改善箇所説明図

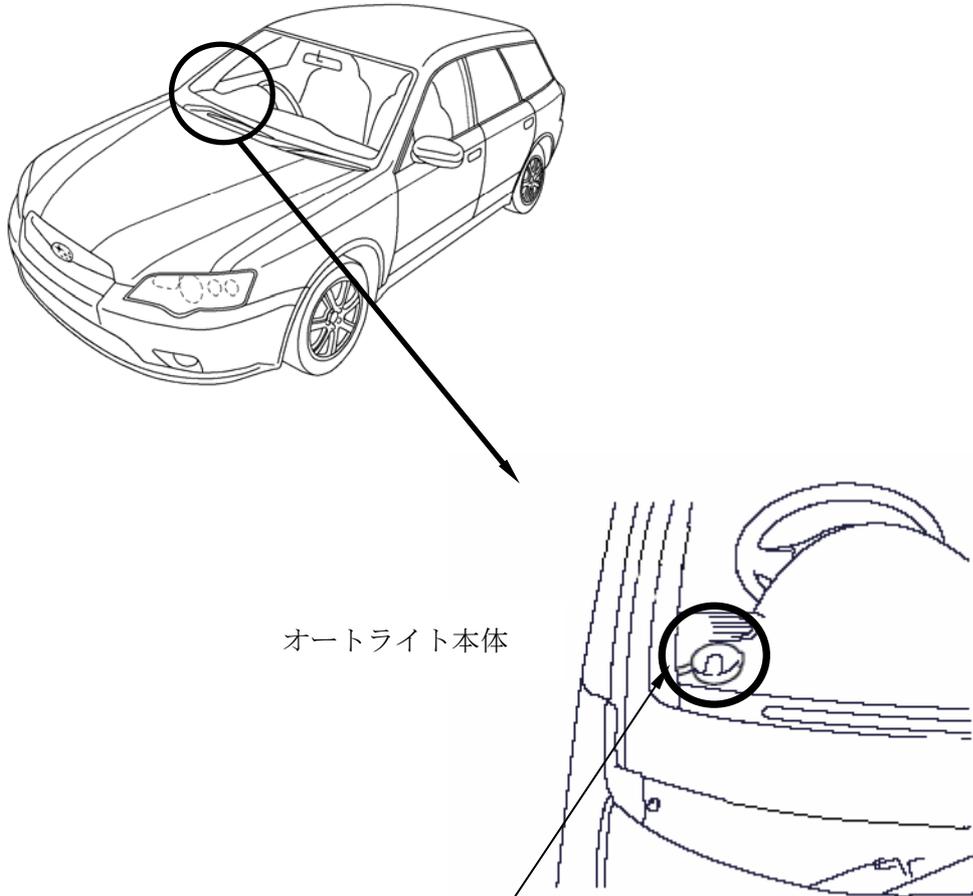
基準不適合発生箇所

オプションとして装着される前照灯を自動的に点灯作動させる装置（オートライト）を放電灯式前照灯（H I D）付きの車両に装着した場合において、電気回路が不適切なため、自動照射方向調整装置（オートレベライザ）が正常に作動しないおそれがある。

改善内容

全車両、電気配線に対策用の配線を追加する。

識 別

ボンネットオープナーレバー付近に識別シール貼付ける。
